Nieuw waarschuwingssysteem defecte gloeilamp

760 GLE

Invoering achter van een nieuw waarschuwingssysteem defecte gloeilamp

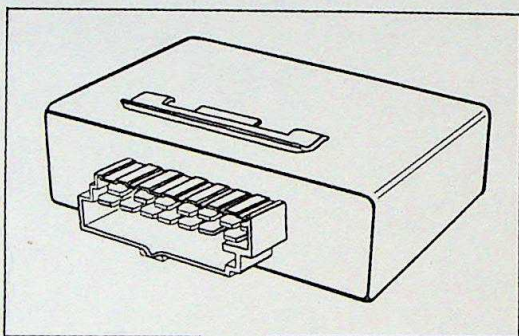
Het waarschuwingssysteem defecte gloeilamp kan bij het modeljaar 1988 van de 760 GLE gaan knipperen, als in de "eigen" auto of in een tegenligger communicatie-apparaat wordt gebruikt.

Daarom zijn voor achter ontstoorde waarschuwingssystemen voor een defecte gloeilamp ontwikkeld en met ingang van week 42 in de productie ingevoerd.

Bij eerder gebouwde auto's van modeljaar 1988 kan het erin aanwezige waarschuwingssysteem door de volgende (drie verschillende varianten) worden vervangen:

- 1 362 906-8 te vervangen door 3 515 650-4;
- 1 362 907-6 te vervangen door 3 515 651-2;
- 1 362 908-4 te vervangen door 3 515 652-0.
